Datum	24/10/2017
Dokumentnummer	SUPAIR_2017/10_001
Seitenzahl	1/2

SICHERHEITSMITTEILUNG

BETREFF: Trimmung der A- und C-Leinen beim LEAF in der Standardversion

Sachverhalt/Feststellung

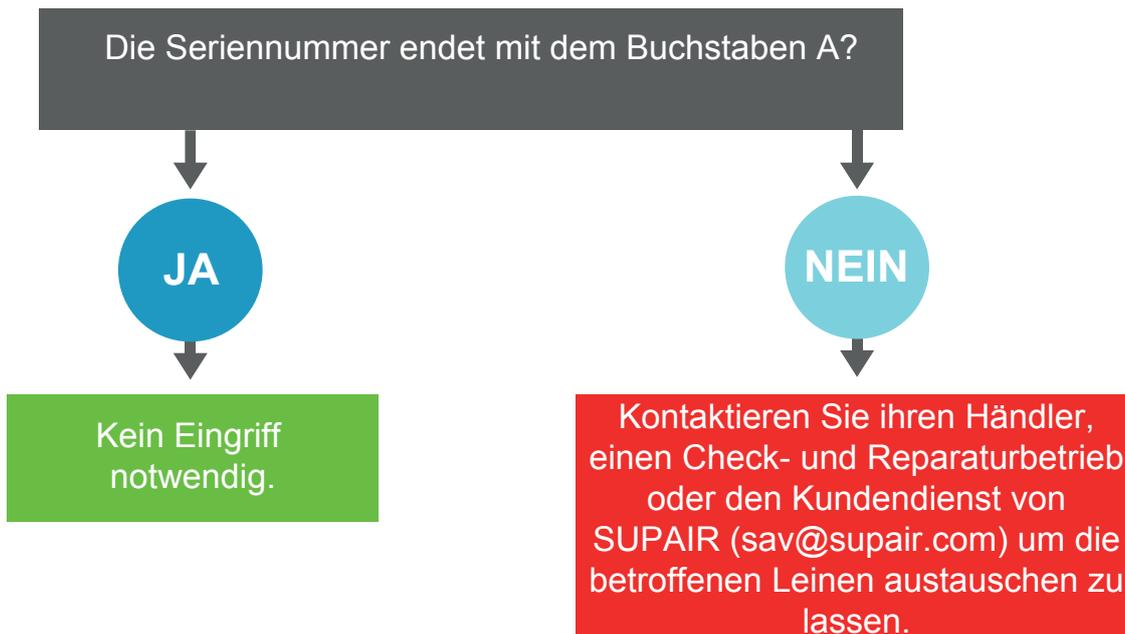
Einige Leaf wurden mit einer Trimmung, welche die unteren Grenzen der Homologationstoleranz erreicht, produziert.

Beim Manöver Ohrenanlegen mit besonders großer Flächentiefe und ohne Einsatz des Beschleunigers wurde bei einigen wenigen Leaf's eine erhöhte Sackflugtendenz festgestellt. Nach dem Öffnen der Ohren sind diese Schirme sofort und selbstständig wieder in den Normalflug übergegangen.

Überprüfen Sie die Seriennummer auf dem Sticker ihres Schirmes.
Den Sticker finden sie im Innern der Eintrittskante in den mittleren Zellen..
